(1) 申請の概要

使用済燃料乾式貯蔵施設を新たに設置する。

(2) 地盤の変位・変形等による損傷の防止 (第3条関係)

地盤の変位・変形等による
転倒・衝突

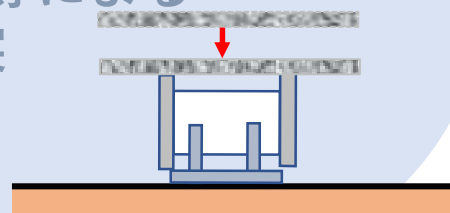
基礎等に固定せず、かつ、貯蔵用緩衝体を装着して設置し、地盤の変位・変形等により乾式貯蔵容器の転倒・衝突等が生じた場合でも、乾式貯蔵容器の安全機能が損なわれないよう設計する。

- 転倒・衝突と同時に告示地震力※¹が作用した場合でも、貯蔵用緩衝体が脱落せず、かつ、乾式貯蔵容器に生ずる応力等が許容限界※²を超えないよう貯蔵用緩衝体を設計する。
- 地盤の変位・変形等の不確かさを踏まえ、次の2つの事象が重畳して発生した場合でも、周辺公衆の受ける実効線量が線量限度(年間で1mSv)を超えないよう瓦礫の除去や放水等の応急復旧対策を用意する。

審査方針※³に準じて、地盤の変位・変形等により乾式貯蔵容器の転倒・衝突等が生じた場合でも乾式貯蔵容器の安全機能が損なわれないよう設計する方針であることを確認した。

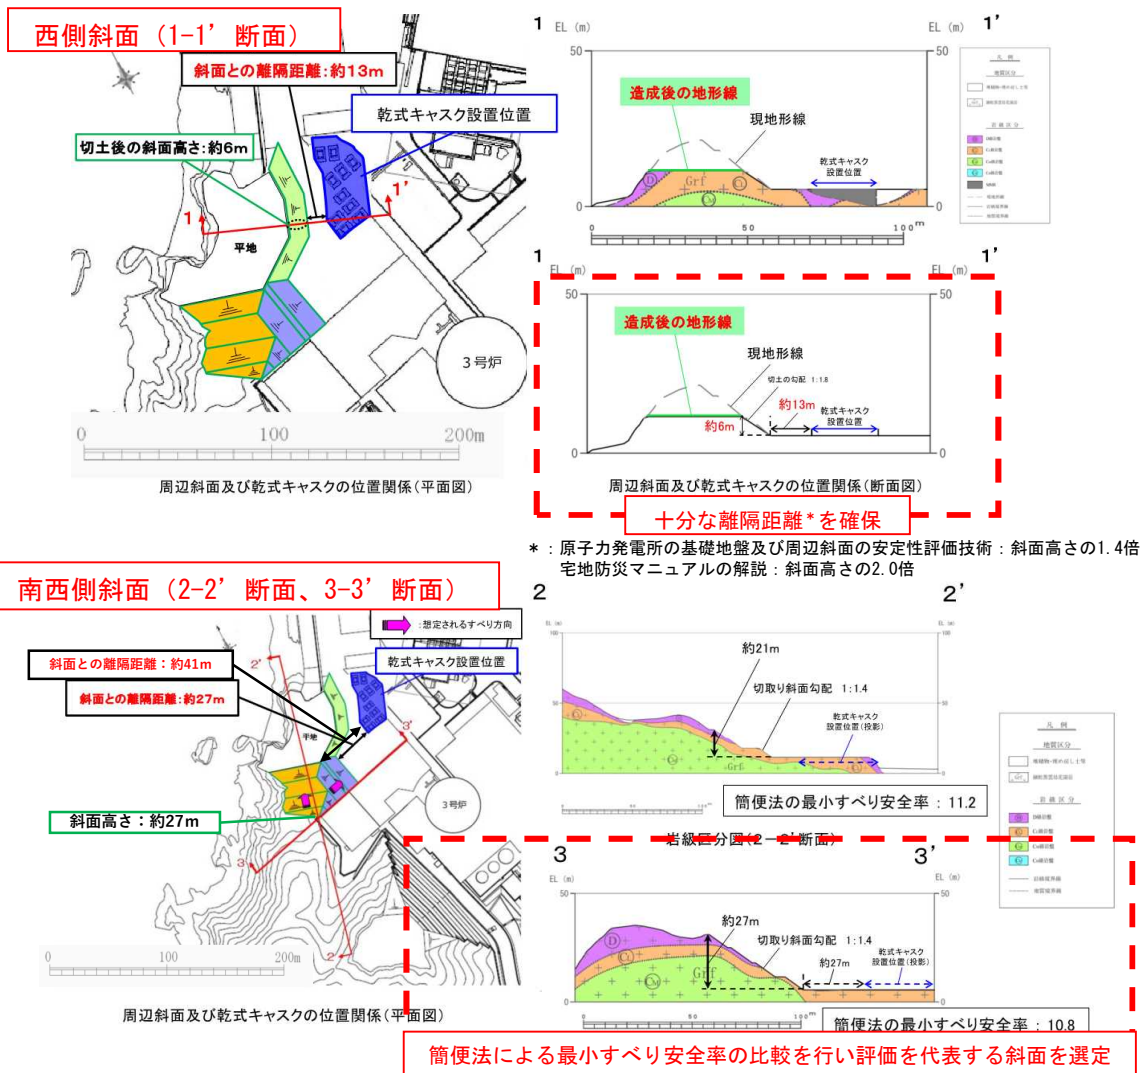
- 乾式貯蔵容器は基礎等に固定せず、かつ、貯蔵用緩衝体を装着して設置する。また、乾式貯蔵容器は、貯蔵用緩衝体の重量を加味した自重その他の荷重と告示地震力を組み合わせた荷重条件に対して、乾式貯蔵容器の安全機能を損なわないよう設計する。
- 貯蔵用緩衝体は、告示地震力に対して乾式貯蔵容器から脱落せず、かつ、緩衝機能を損なわないよう設計する。
- 格納設備その他の周辺施設は、既許可の耐震設計方針（Ｃクラス）に基づき設計する。
- 乾式貯蔵容器は、周辺施設等からの波及的影響によって安全機能を損なわないよう設計する。

- 乾式貯蔵容器は基礎等に固定せず、かつ、貯蔵用緩衝体を装着して設置し、自重その他の荷重と告示地震力に対してその安全機能を損なうおそれがないよう設計する方針であることを確認した。
- 貯蔵用緩衝体は、告示地震力に対して乾式貯蔵容器から脱落せず、かつ、緩衝機能を損なわない設計とするほか、周辺施設は既許可の耐震設計方針（Ｃクラス）に基づき設計することを確認した。
- 乾式貯蔵容器は、告示地震力又は基準地震動を適用して実施した周辺施設等からの波及的影響評価に基づき、安全機能が損なわれないよう設計する方針であることを確認した。

図 竜巻による波及的影響

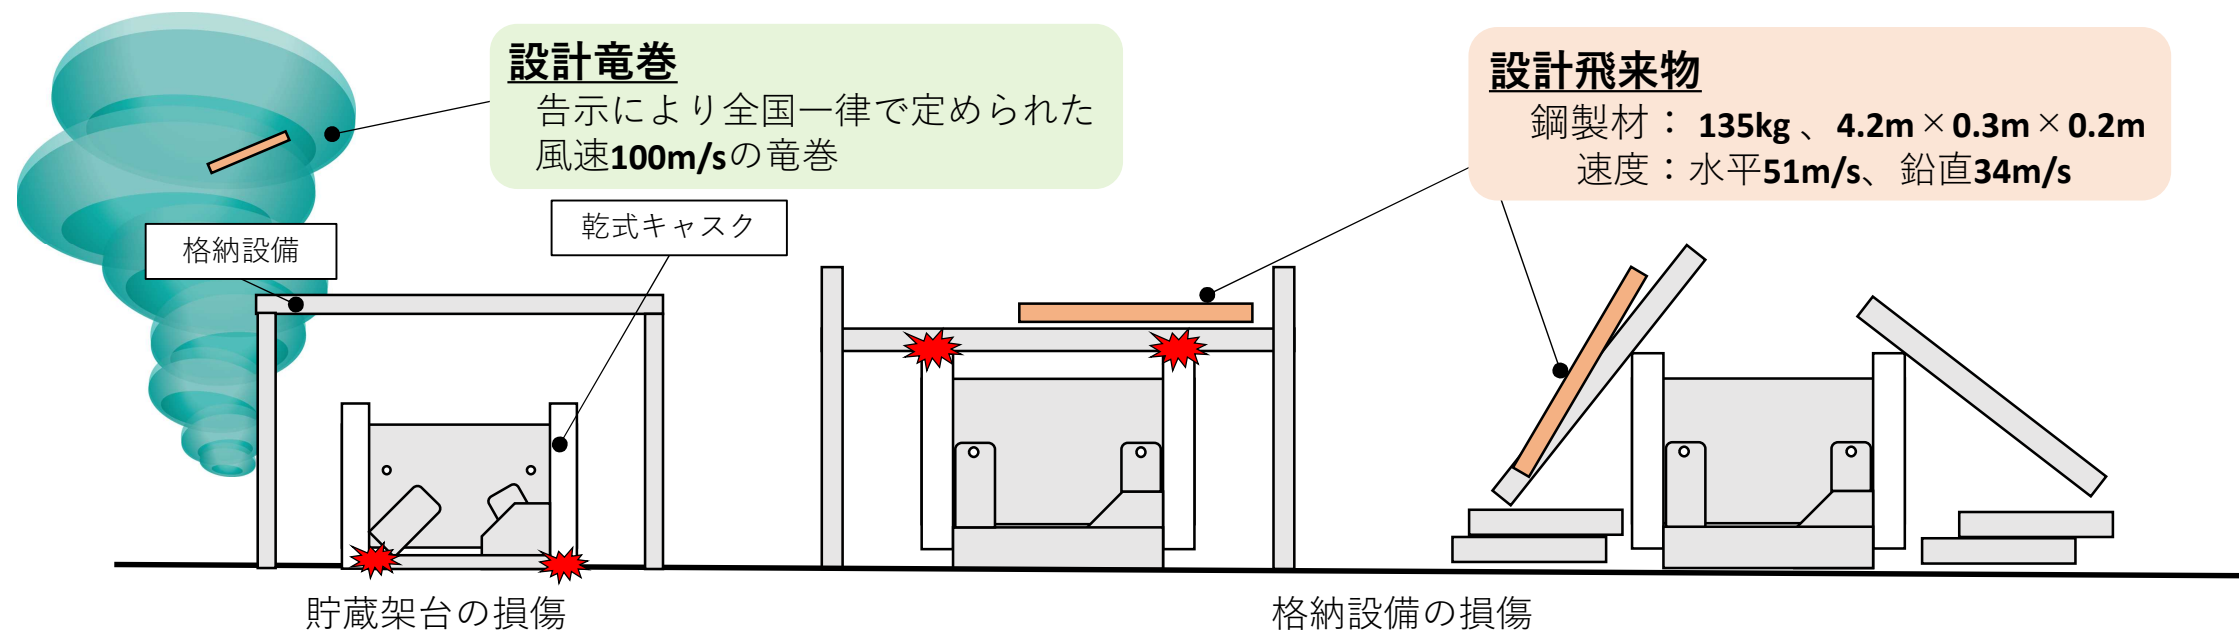
○告示竜巻※3を踏まえ100m/sの竜巻を設計竜巻として設定し、乾式貯蔵容器は竜巻による荷重（風圧力、気圧差、飛来物の衝撃荷重）に対して安全機能が損なわれない設計とする。

○衝突時の運動エネルギー又は貫通力が設計竜巻による飛来物（設計飛来物）よりも大きくなるものについて固縛等の必要な飛来物発生防止対策を講ずる。

○格納設備及び貯蔵架台が倒壊し、落下又は倒壊したコンクリートパネルが設計飛来物とともに衝突した場合でも、乾式貯蔵容器の安全機能を損なうことがないように貯蔵用緩衝体を設計する。

○格納設備のコンクリートパネルは、設計飛来物の衝突による貫通及び裏面剥離を防止し、飛来物とならない設計とする。

乾式貯蔵容器の設計方針が兼用キャスク告示及び竜巻ガイドを踏まえたものであること、竜巻による設計荷重に対して乾式貯蔵容器の安全機能が損なわれないこと、告示竜巻による乾式貯蔵容器の損傷を防止するための貯蔵用緩衝体を装着すること、固縛等の必要な飛来物発生防止対策を講ずること等を確認した。

既許可申請書における津波高さとの比較

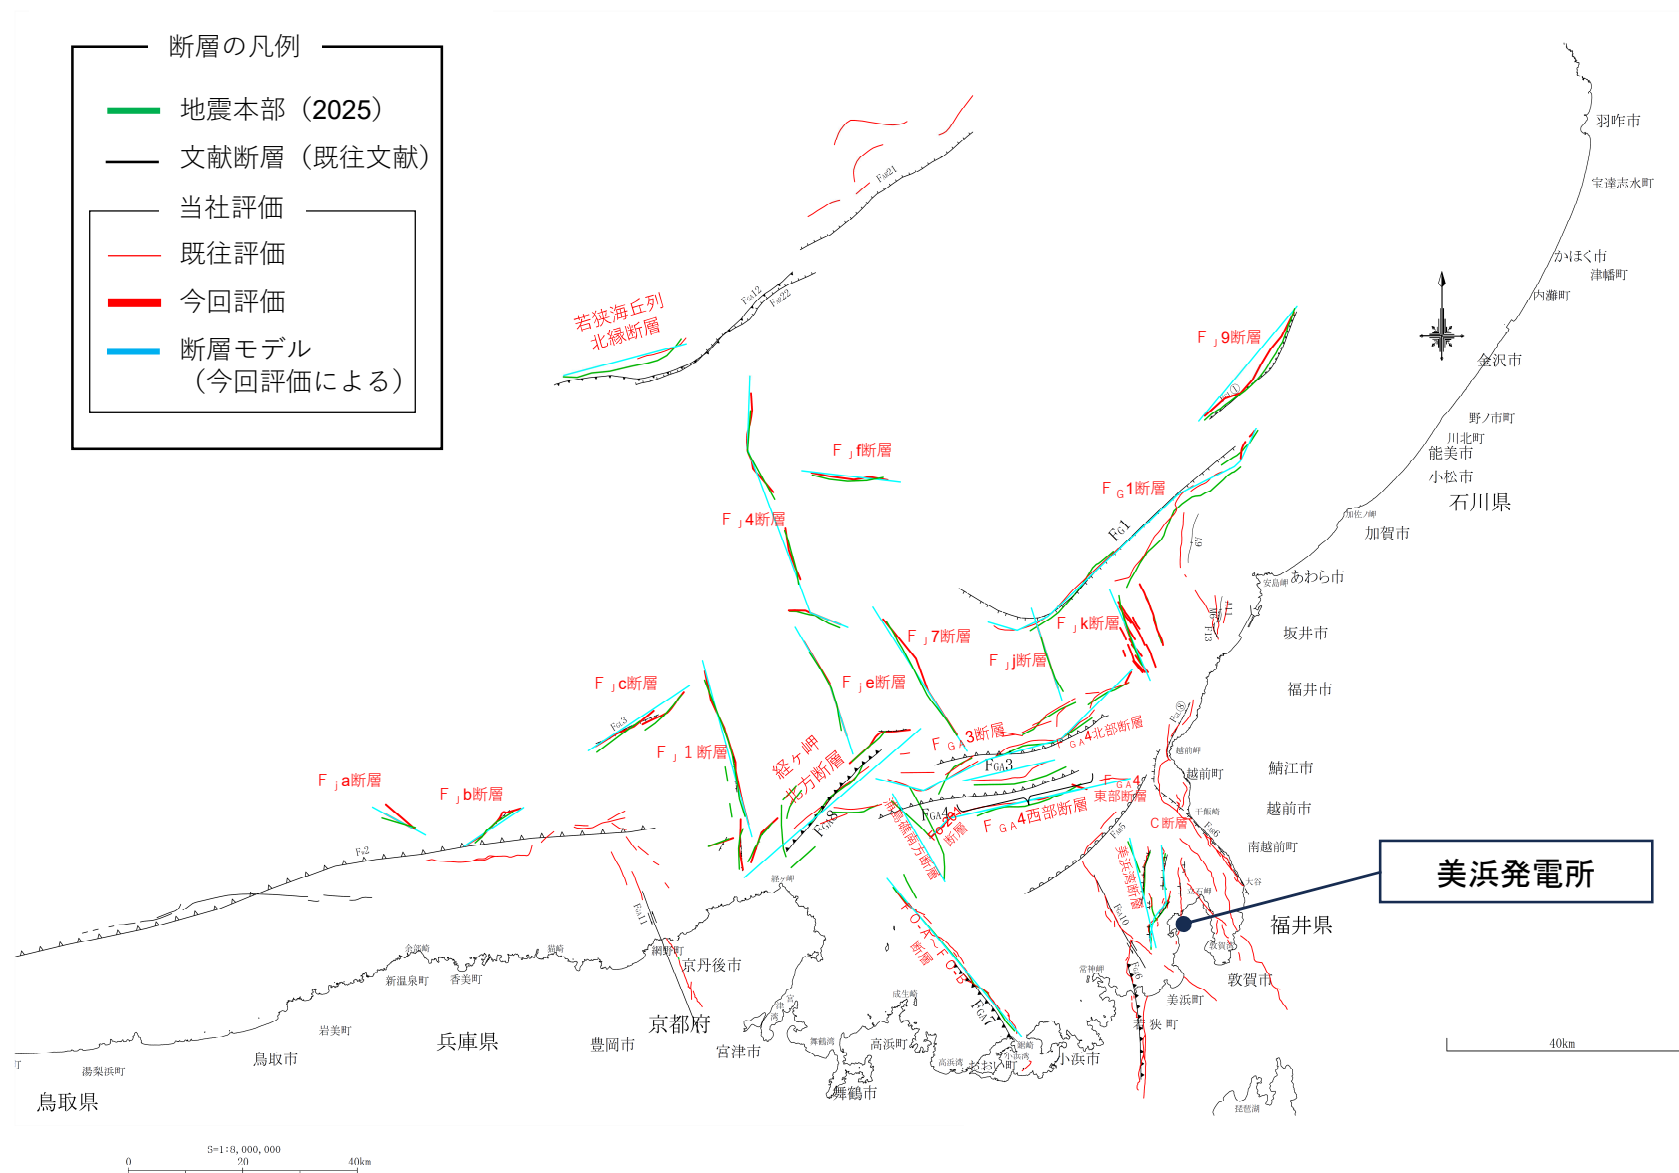
申請者は、地震調査委員会（2025）に示される海域活断層のうち、敷地から半径100kmの敷地周辺海域に分布する20の断層を抽出し、既許可申請書の評価及び既往文献と比較するとともに、基準地震動及び基準津波の変更の要否について確認した。

- 基準地震動については、地震調査委員会（2025）を踏まえ見直した海域活断層のうち、敷地に大きな影響を与えると予想される断層による地震による地震動と既許可申請書の検討用地震による地震動との比較を行い、変更する必要がないことを確認した。
 - －美浜湾断層以外の断層の地震動の評価結果については、検討用地震による地震動の評価結果を下回ること
 - －美浜湾断層の地震動の評価結果については、検討用地震による地震動の評価結果と同等であったため、さらに詳細な地震動評価を行った結果、既許可申請書の基準地震動の評価結果を下回ること
- 基準津波については、地震調査委員会（2025）を踏まえ見直した海域活断層のうち、敷地に大きな影響を与えると予想される断層を波源としたパラメータスタディによる津波高さと既許可申請書の津波高さととの比較を行った結果、変更する必要がないことを確認した。
